CÂMARA MUNICIPAL DE ARARAQUARA

INDICAÇÃO Nº 5595/2021

Estudos de readequação do mobiliário da recepção conforme preconiza a NR 17, na USF - Dr. Euclides Croce - Vale do Sol.

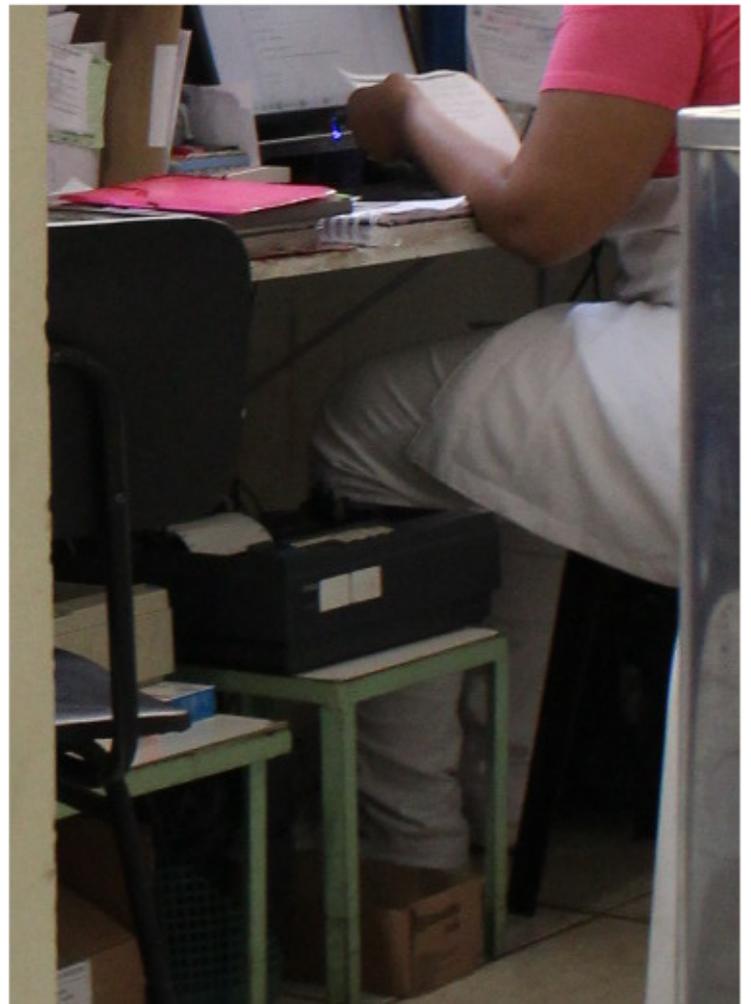
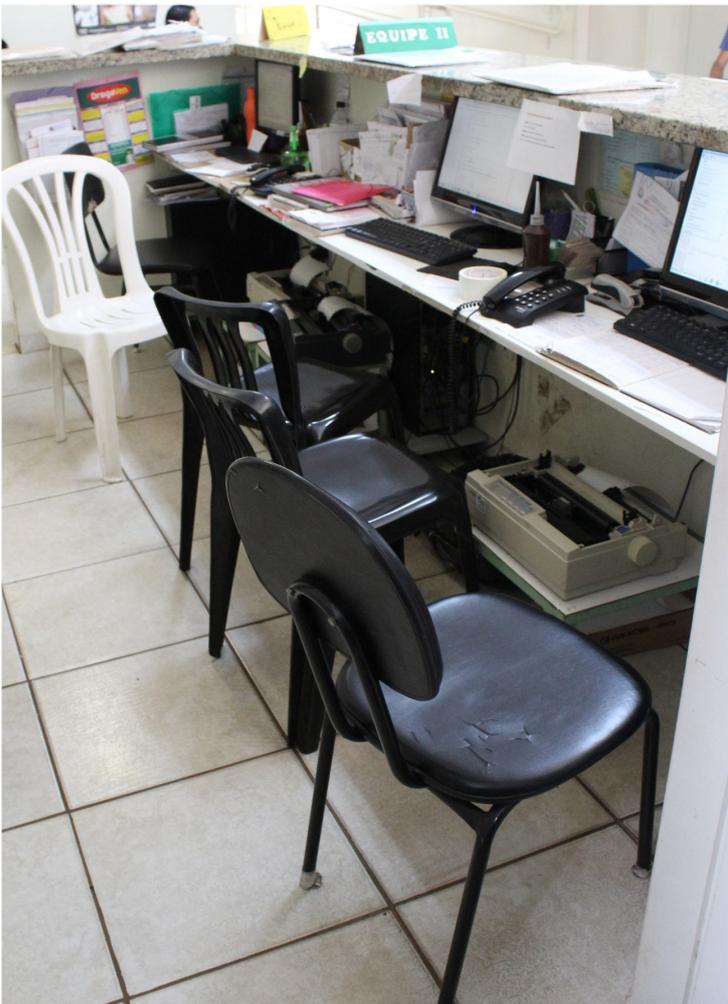
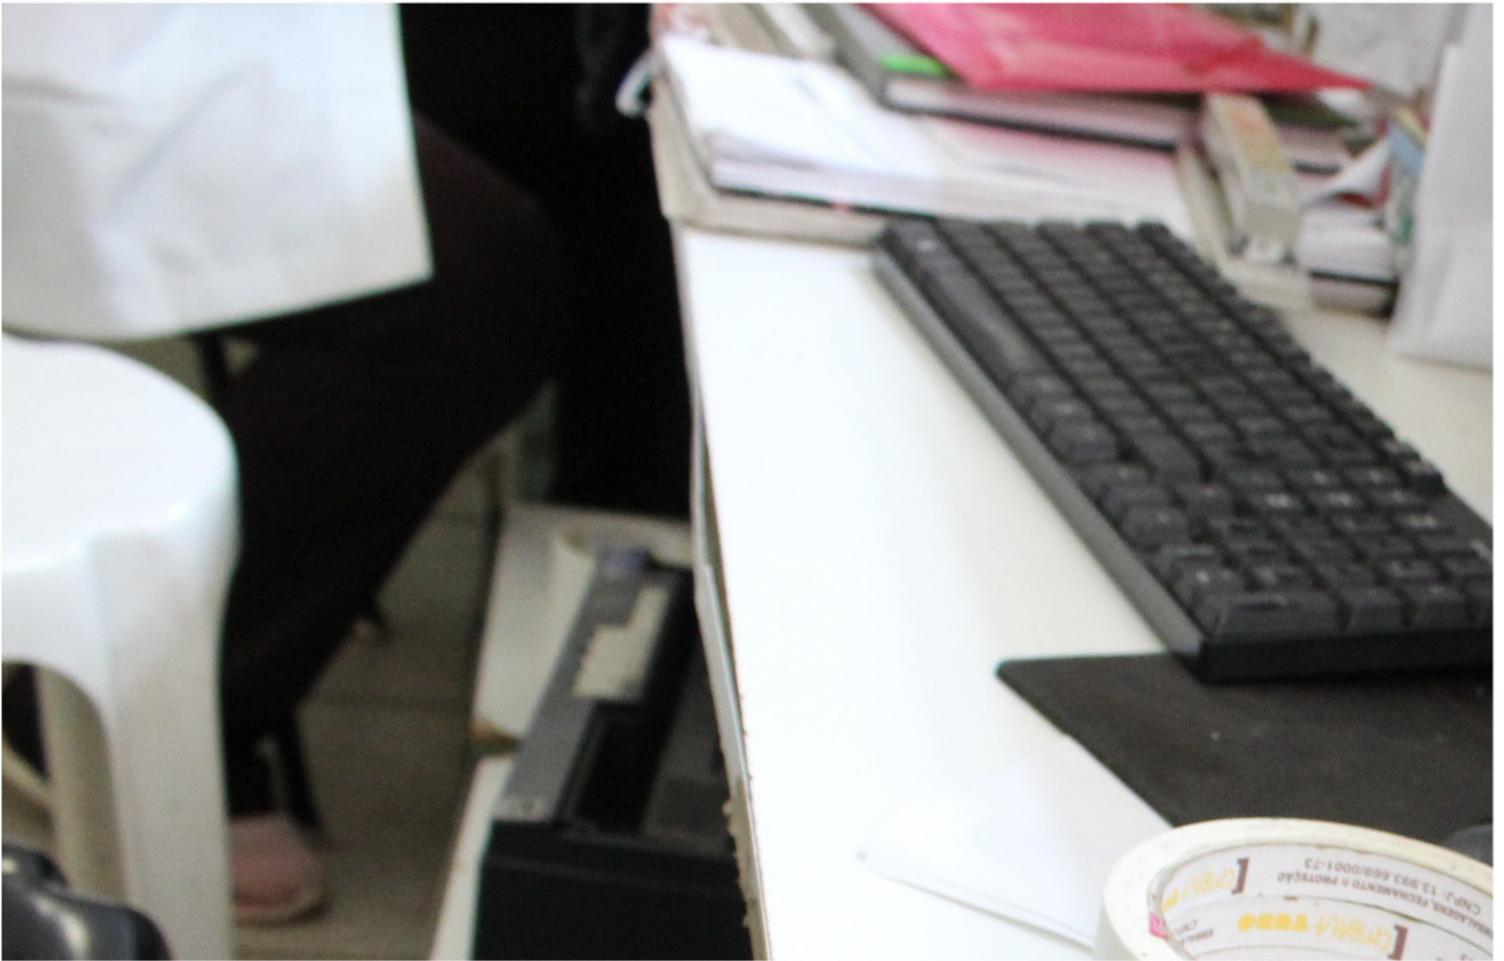
Seguem as inadequações: Bancada com altura e bordas inadequadas a função; Não há distância adequada entre o teclado e o apoio do braço; Tela do computador fora do alinhamento dos olhos; Ausência de espaço para acomodação das pernas embaixo da bancada; Largura inadequada para a quantidade de funcionários em ambiente estreito; Assentos inadequados à função e à exposição prolongada da postura, sem possibilidade de ajustes e sem apoio de braço, em material plástico; Ausência de suporte para os pés; Condição de mobilidade insuficiente em detrimento do uso da bancada e do chão para depositar equipamentos em uso,

Indico ao Senhor Prefeito que entre em entendimento com os setores competentes a fim de que se providencie estudos de readequação do mobiliário da recepção conforme preconiza a NR 17, na USF - Dr. Euclides Croce, localizada na Av. Carlos de Angeli, 350, no bairro Vale do Sol.
